Oggetto: D.Lgs. n.152/2006, L.R. n.11/2001. Verifica di assoggettabilità a V.I.A. inerente la verifica di assoggettabilità a VIA per un "Progetto di fattibilità tecnica economica "Impianto di depurazione di Porto Cesareo (LE) – Recapito finale alternativo Trincee Drenanti".

Proponente: ACQUEDOTTO PUGLIESE S.p.A. (C.F. 00347000721), via Cognetti n.36 - BARI

Oggetto: D.Lgs. n.152/2006 ss.mm.ii. Provvedimento Autorizzatorio Unico Regionale (PAUR), ai sensi dell'art.27bis del D.Lgs. n.152/2006, inerente progetto denominato "Realizzazione di nuove trincee drenanti come recapito finale alternativo dell'impianto di depurazione di Porto Cesareo (LE), all'interno del depuratore stesso" sito a Porto Cesareo.

Valutazione Tecnica

Figura 1 – Planimetria di progetto²

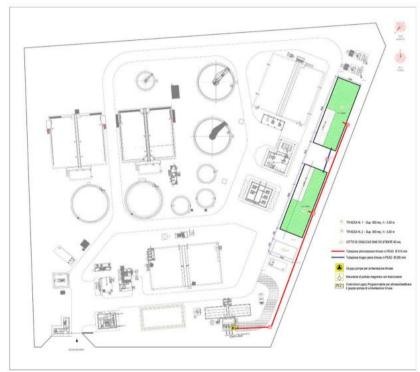
- nelle more di definire il sistema complessivo di scarico e di riutilizzo delle acque affinate, al fine di permettere l'avvio all'esercizio del depuratore di Porto Cesareo e quindi della parte già funzionale delle rete di fognatura nera, si prevede di realizzare due trincee drenanti, nel perimetro dell'impianto di depurazione, per attivare uno scarico su suolo fino a 500 m³/giorno, conforme all'art. 103 del D.Lgs. 152/2006, conservando lo scarico in battigia presso Torre Inserraglio per le sole condizioni di troppo pieno/emergenza;
- in considerazione dei tempi necessari all'allaccio delle utenze, le trincee drenanti potranno garantire la dispersione di un volume giornaliero di reflui non superiore a 500 m³/g, equivalenti a circa 3.300 AE.
